AGÊNCIA DE REGULAÇÃO DOS SERVIÇOS PÚBLICOS DE SANEAMENTO BÁSICO - AMAE
DIRETORIA DE NORMATIZAÇÃO, FISCALIZAÇÃO E CONTROLE
COORDENAÇÃO DE FISCALIZAÇÃO E CONTROLE

ASSUNTO: Sistemas de Reservação: Ataídes, Vale das Araras, Setor dos Funcionários e Dona Ilza/Serra Dourada.

DATA DA FISCALIZAÇÃO: 17/11/2022

PROCESSO: 0036/2022

Autor: AMAE
Descrição: Vazamento de água oriundo do REL Ataídes.

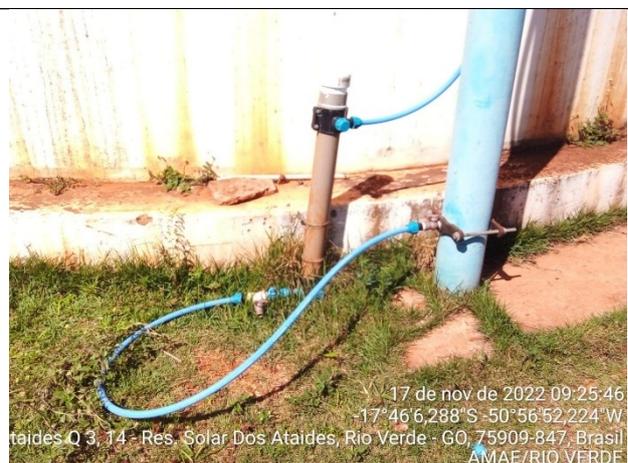
O REL Ataídes **apresenta falha estrutural em sua base, com vazamento de água através de uma provável rachadura.** As escadas externas de acesso ao reservatório estão em boas condições de uso e possuem gaiola de proteção e guarda corpo na laje de cobertura. O reservatório possui sinalização noturna e para-raios, **porém o para-raios se encontra sem a fiação de aterramento.** A cobertura do reservatório não pode ser vistoriada na diligência em questão. Há tubulação de ventilação no reservatório. Os dutos de ventilação estão protegidos de forma a impedir a entrada de água de chuva e limite a entrada de poeira. O REL possui medidor e sistema de nível automatizado, e atende a demanda máxima diária local. O mesmo também possui macromedidor velocimétrico. Existe tubo extravasor, e não ocorre extravasamento do REL. A limpeza e desinfecção do mesmo estava prevista para 22 de novembro de 2022. A água de lavagem é medida através do macromedidor do sistema. Existe tubulação de descarga de fundo. Todas as caixas de inspeção e passagem estão devidamente protegidas.

- O local não possui placa de identificação;
- As condições de limpeza não estão adequadas;
- O para-raios se encontra sem fiação de aterramento;
- O REL apresenta dano estrutural e vazamento.

- Placa de identificação no local com endereço completo e volume de reservação especificado, **EM 15 DIAS.**
- Instalação da **fição de aterramento do para-raios**, **EM 15 DIAS.**
- Apresentar **Plano de Intervenção para a manutenção do reservatório elevado de forma a solucionar o vazamento do mesmo**, **EM 30 DIAS.**
- A prestadora deverá **providenciar a limpeza do local**, **EM 15 DIAS.**

Descrição: Detalhe da altura da grama no SR Dona Ilza/Serra Dourada.

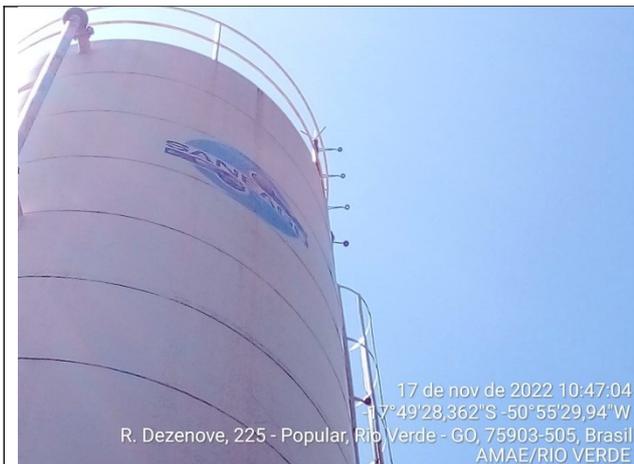
O sistema de reservação é composto por dois reservatórios elevados (REL) em material metálico, com volume de 100 m³ cada. O SR encontra-se devidamente isolado e cercado, **porém as condições de limpeza do terreno não estão adequadas, com a grama do local alta, e ainda grande quantidade de resíduos de podas anteriores. O local possui não possui placa de identificação.**

- O local não possui placa de identificação;
- As condições de limpeza não estão adequadas;
- Os reservatórios não possuem sinalização noturna e para-raios;
- Os dutos de ventilação não estão protegidos de forma a impedir a entrada de água de chuva e limitar a entrada de poeira;
- As caixas de inspeção e passagem se encontram sem tampas ou guarda-corpo.

- A prestadora **deverá providenciar placa de identificação com endereço completo e volume de reservação especificado**, **EM 15 DIAS.**
- Deverá **providenciar a limpeza do local**, **EM 15 DIAS**
- A prestadora **deverá instalar para-raios e sinalização noturna no REL**, **EM 30 DIAS.**
- **Deverá ser realizada a instalação de grades, tampas ou guarda-corpos nas caixas de passagem e inspeção**, de forma a evitar acidentes no local, **EM 30 DIAS.**
- A prestadora deverá **providenciar cobertura para os dutos de ventilação do RAP**, **EM 15 DIAS.**
